改善箇所説明図

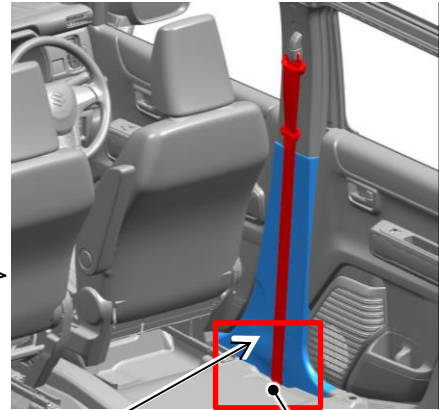
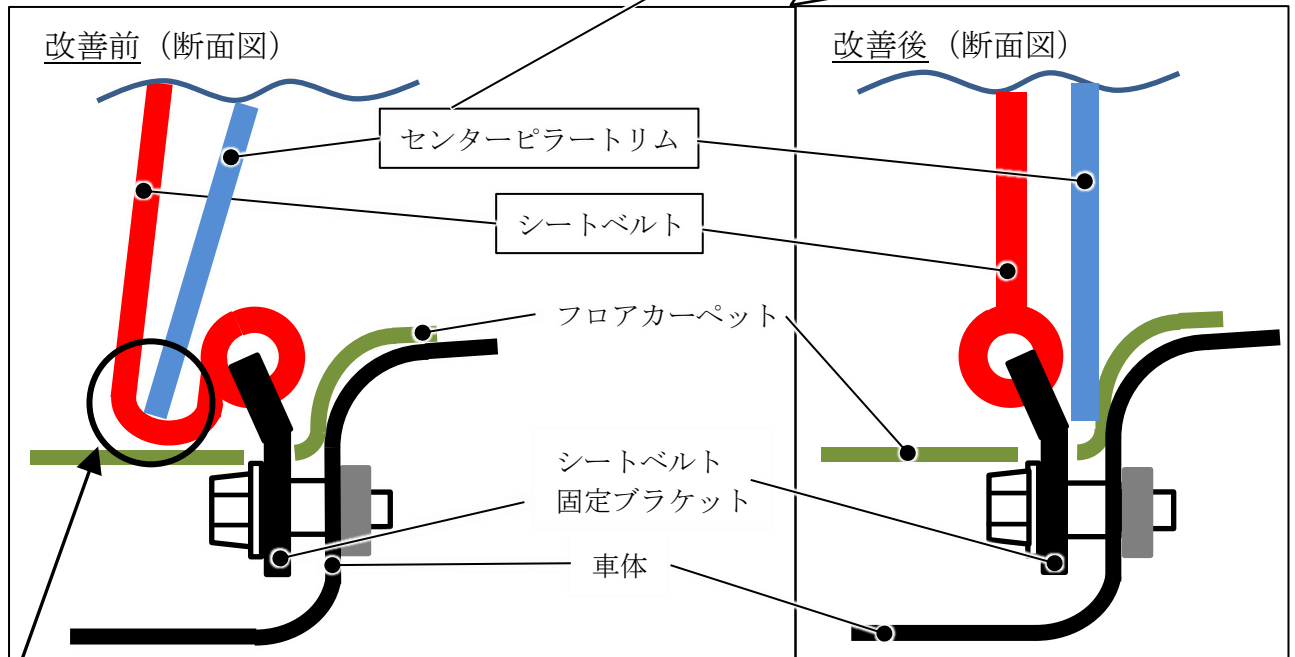
基準不適合発生箇所

フロントシートベルトにおいて、組立指示が不適切なため内装部品のセンターピラートリムに挟まれ、当該シートベルトがたるんで組み付けられているものがある。そのため、衝突時にベルトのたるみ分が引き出されることで、乗員拘束が遅れて怪我の程度が大きくなるおそれがある。

改善の内容

全車両、フロントシートベルトを点検し、たるんで組み付けられているものは正規の位置に修正する。
